**VARIANTE NON SOSTANZIALE IN CORSO D'OPERA**  
**Comune di Carpi – Settore A7 Progetto n. 237/14 – Cod. Reg. 3141**  
**“Restauro e risanamento conservativo con miglioramento sismico del Torrione degli**  
**Spagnoli danneggiato dagli eventi sismici del maggio 2012” (1° stralcio)”**  
ai sensi dell'art. 13 del Regolamento D.G.R. 1643/2017 e Ordinanza 27/2017 – Allegato “E”  
e art. 106 del D.Lgs. 50/2016 e s.m.i.

**E1\_ Relazione tecnico illustrativa generale**

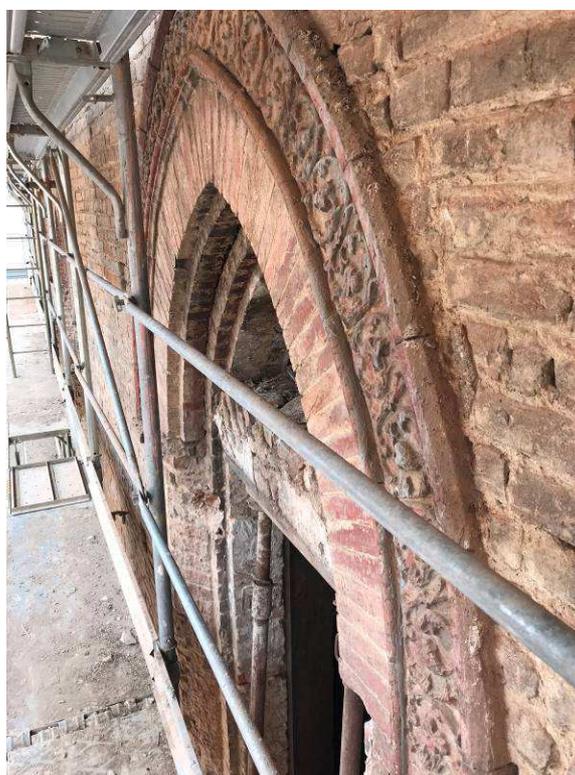
Durante i lavori previsti e autorizzati dal Ministero dei beni e delle attività culturali e del turismo dell'Emilia-Romagna con prot. n. 8089 in data 05/04/2017 sono state rimosse le porzioni murarie di tamponamento degli archi acuti nelle finestre site al primo piano del fronte sud del Torrione degli Spagnoli per permettere la realizzazione dell'intervento di miglioramento sismico degli architravi (rif. TAV. S17 del progetto approvato).

A seguito della rimozione del tamponamento murario è stato possibile vedere e rilevare che la conformazione architettonica delle aperture esterne non permette di poter realizzare l'intervento proposto in fase di progetto.

L'importanza che questo fronte ha avuto in quanto facciata principale della fabbrica nell'epoca di Galasso ci ha portato a proporre una alternativa progettuale rispetto a quella prevista che consisteva nel ritamponamento delle parti rimosse a filo del paramento murario esterno come da stato di fatto.

Per i motivi sopra richiamati abbiamo ipotizzato una proposta per cercare di mitigare l'impatto della rimozione delle tamponature a filo muro esterno valorizzando le cornici ritrovate e lasciando inalterata la configurazione architettonica delle finestre a forma rettangolare.

Come illustrato nei dettagli delle Tavole grafiche architettoniche TAV. 6 – 6/A1 - 6/A2 - 6/A3 – 6B e strutturale TAV. S7 si ripropone il tamponamento dell'area soprastante le aperture della fine del 1400 con una parete in mattoni di recupero e finitura in intonaco a calce.

*Immagine lato interno apertura verso nord con porzione di muratura che si propone di rimuovere*

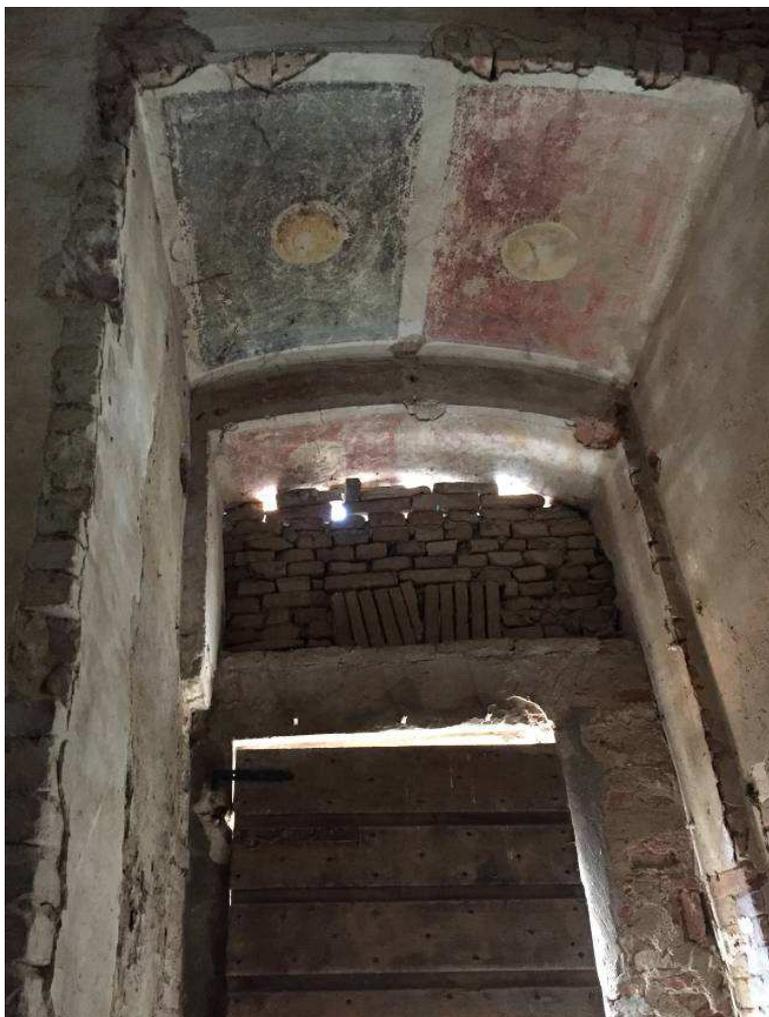
Le indagini termografiche e petrografiche sulle malte sul lato esterno e le indagini stratigrafiche eseguite all'interno hanno rilevato che il tamponamento delle porte laterali è stato realizzato in epoca recente e risulta incongruo alla struttura originaria.

La proposta progettuale graficizzata nelle tavole allegate TAV.6 – 6B prevede la rimozione della tamponatura della parte soprastante la porta collocata verso nord e verso sud e ripropone il ripristino delle aperture originarie.

#### ANALISI DEGLI INTONACI INTERNI NEUTRI APERTURA VERSO SUD

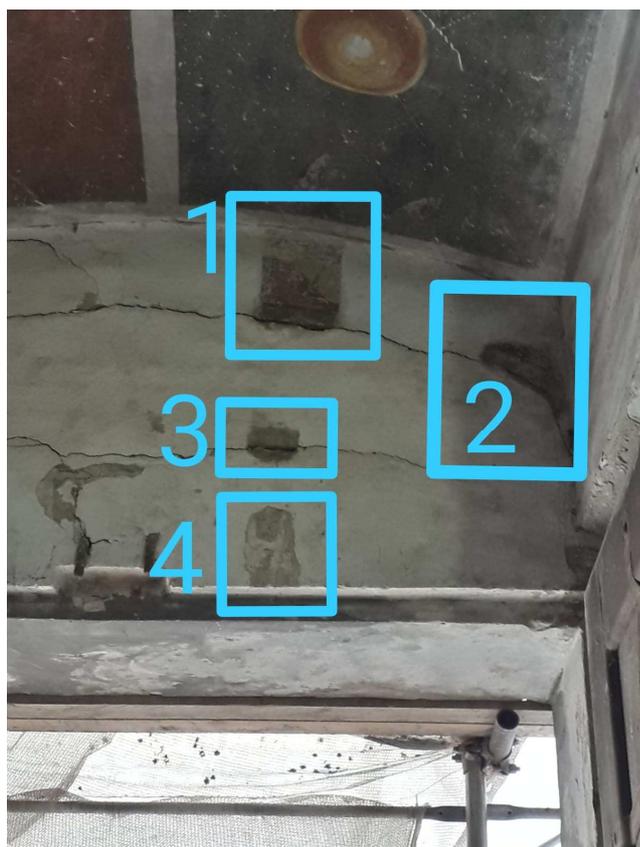
Mentre a nord non abbiamo presenza di intonaci nell'architrave dell'apertura a sud sono presenti tinteggi in tonalità neutra che sono stati oggetto di descialbo e indagine da parte della Cooperativa di Archeologia di Firenze come di seguito illustrato.

Dall'esame degli intonaci sono emerse decorazioni nel campione 1-2 mentre i campioni 3 - 4 non presentano decorazioni.

La decorazione presente nel fronte interno (campioni 1-2) continua nell'intradosso pertanto rimuovendo il tamponamento indicato con il retino in giallo nell'immagine sottostante si ricreerebbe la conformazione originaria dell'architrave ad arco decorato equivalente a quello già visibile nell'apertura a nord.

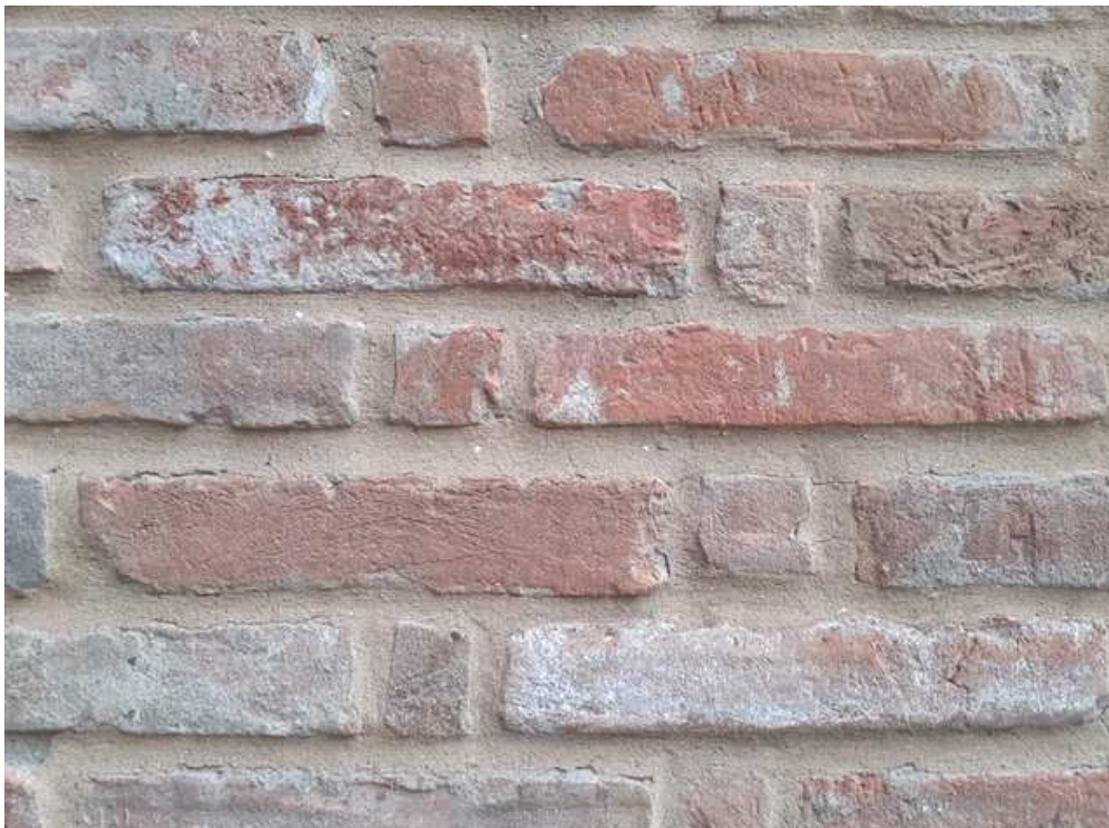
A seguito di attenta analisi si propongono di seguito le immagini del campione ritenuto dalla Direzione Lavori maggiormente idoneo sia come grana sia come tonalità COD. RS-3871. Le immagini raffigurano l'apparato murario con malta campionata posata comprensiva di stuccatura finale e lavaggio manuale e pulizia.

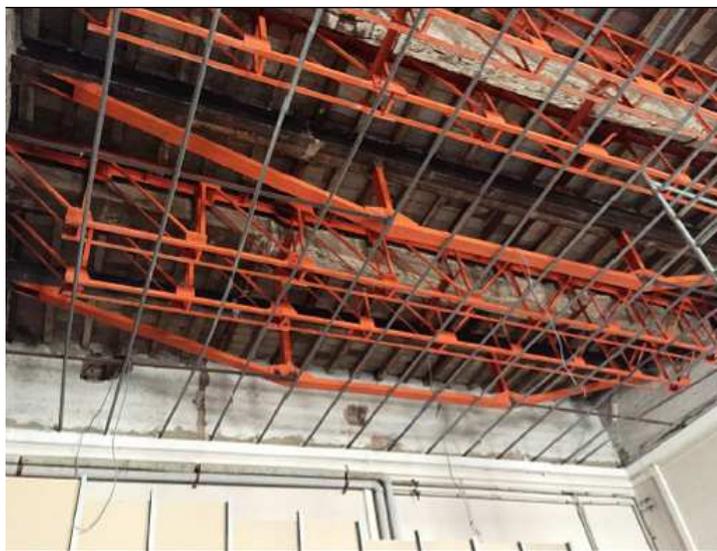
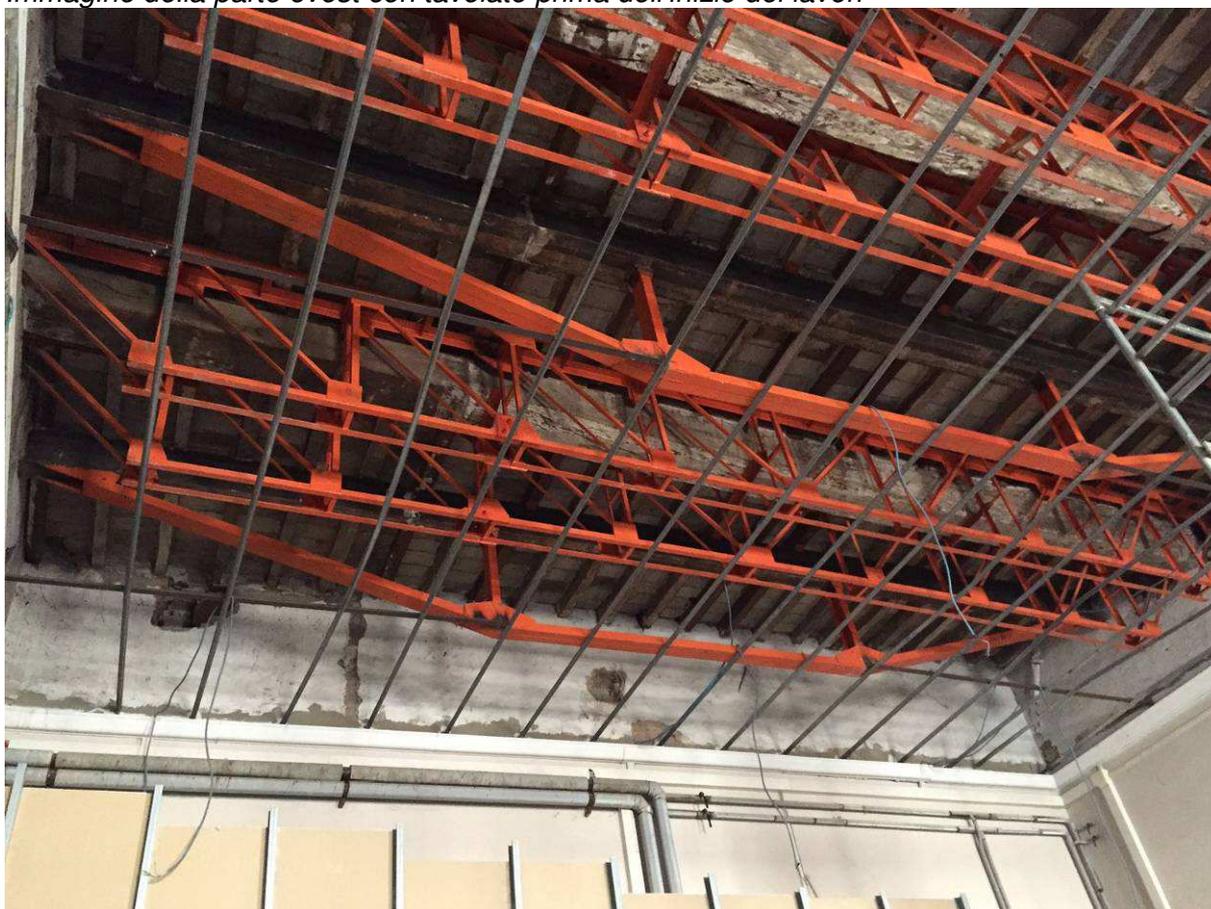
Il solaio terzo impalcato tra il vano 25 e 35 presentava controsoffitto e travi metalliche di supporto al solaio esistente che sono state rimosse per poter eseguire il consolidamento dello stesso.

Alla luce di questa considerazione, dell'analisi della struttura lignea esistente e la specularità con il vano posto al livello superiore si è arrivati a presupporre che la parte di solaio in tavelle possa essere stato sostituito in epoca più recente.

Si propone pertanto, in quanto si ritiene più congruo, la posa di tavolato ligneo in tutto l'ambiente al posto delle tavelle previste dal progetto.

Il progettista e direttore operativo dei lavori strutturali Ing. Paola Rossi ha elaborato una proposta alternativa a quella di progetto che è dettagliatamente descritta negli allegati E2.6 – ALLEGATO 5: Relazione descrittiva dell'intervento sulle travi lignee del solaio 35 e Tavole grafica TAV. S8\_Solaio ligneo 35.
